改善箇所説明図

改善の内容

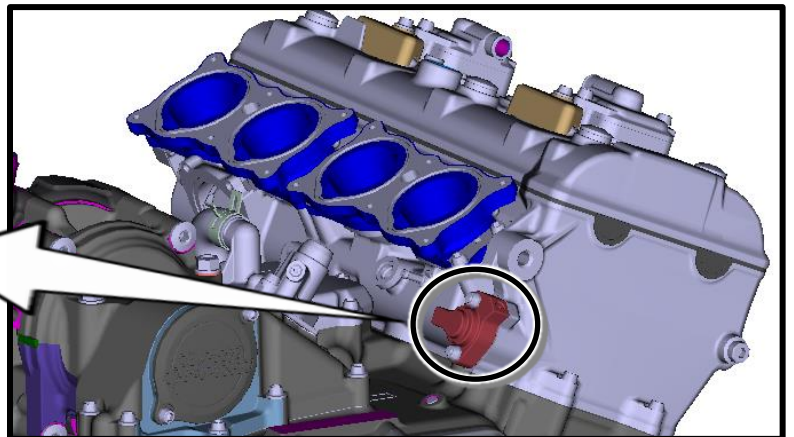
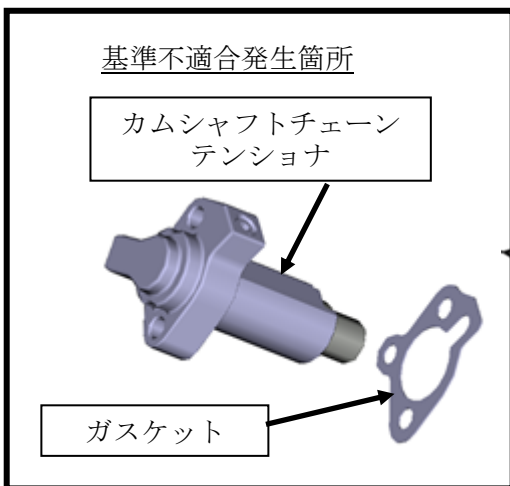
カムシャフトチェーンの張力を調整するテンショナにおいて、使用により内部の部品が劣化しプランジャが押し戻され、プランジャがロックすることがある。プランジャがロックされた状態で使用を続けると、カムシャフトチェーンに張力が掛からずに異音が発生し、最悪の場合、カムシャフトタイミングがずれ、走行中にエンジンが停止することがある。

全車両、カムシャフトチェーンテンショナを対策品と交換する。

注： は、交換部品を示す。
